## 改善箇所説明図

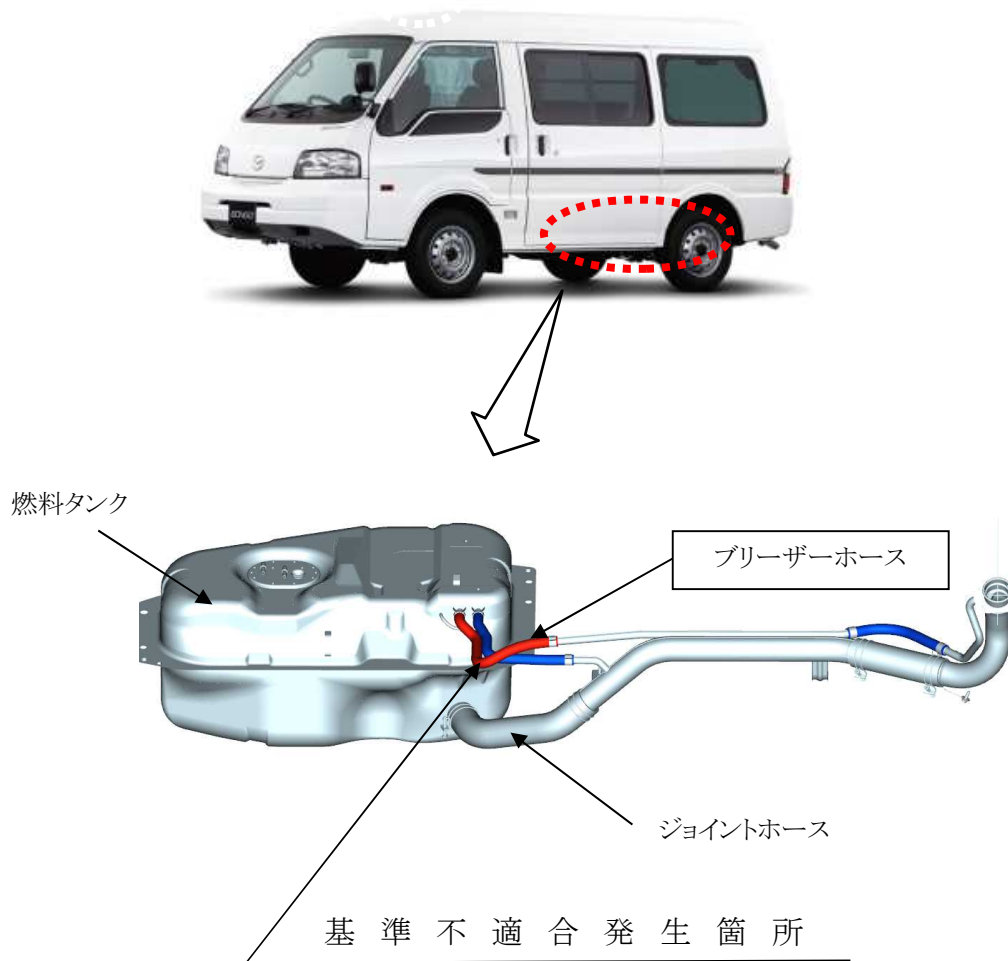
燃料タンクのブリーザーホース（給油時に燃料タンク内の空気を逃がすホース）において、当該ホースの材質が不適切なため、排気系の熱影響によりホースが劣化し亀裂が発生することがある。そのため、そのままの状態で使用を続けると、亀裂が進行し燃料が漏れ、最悪の場合、火災に至るおそれがある。

全車両、ブリーザーホースを対策品と交換する。

識別：燃料タンクのジョイントホースに白ペンを塗布する。
